## 改善箇所説明図

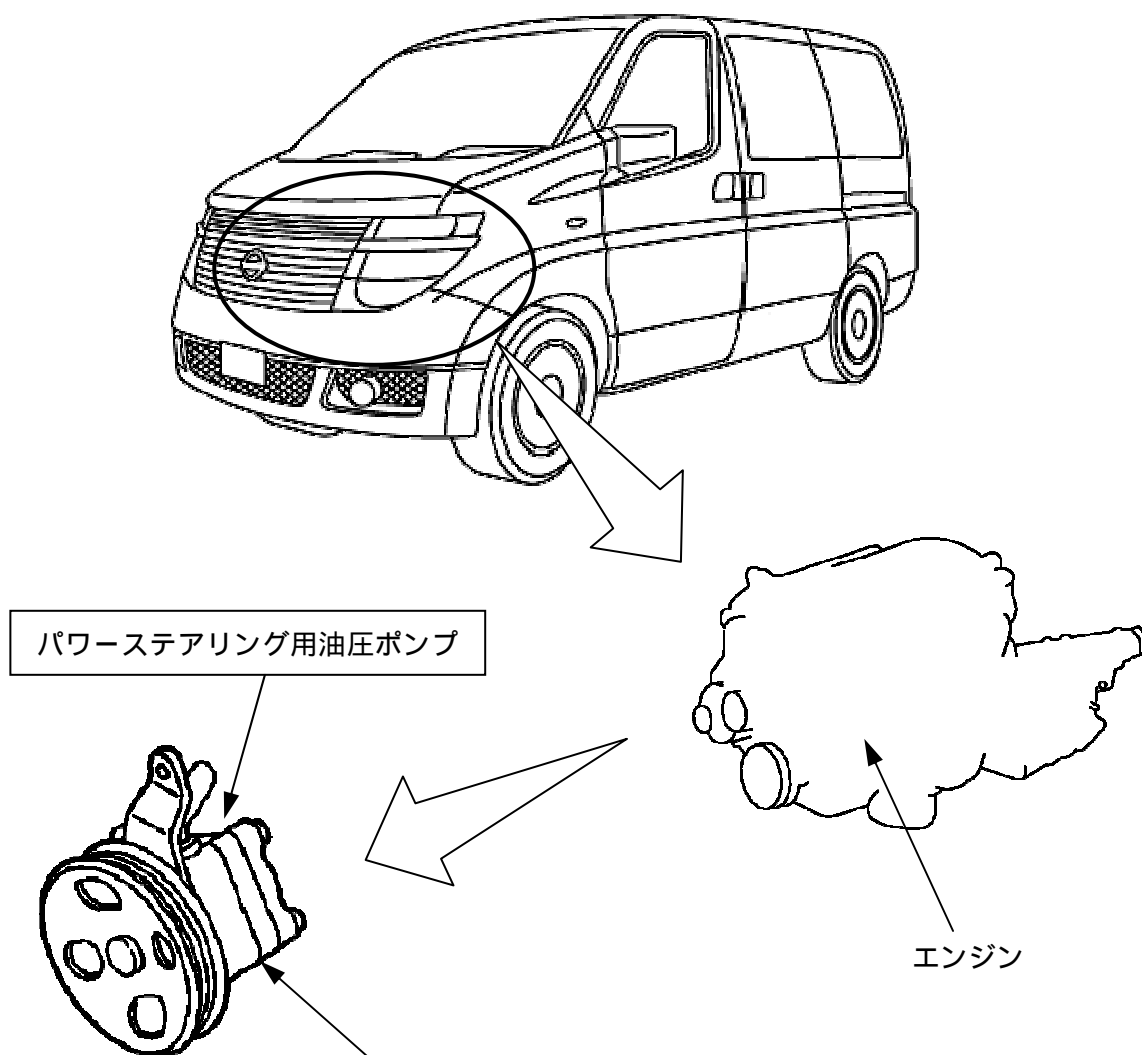
かじ取り装置において、パワーステアリング用油圧ポンプの内部圧力を規定値以上にならないように制御しているスプールバルブのクリアランスに狭いものがあるため、パワーステアリングオイルに異物が混入している場合、当該バルブがロックすることがある。そのため、内部圧力が上昇し、当該ポンプ内部が損傷して圧力が発生なくなり、ハンドルの操作力が増大するおそれがある。

全車両、当該ポンプを対策品と交換する。

識別：銀色のシールをモデルナンバープレートの右横に貼り付ける。
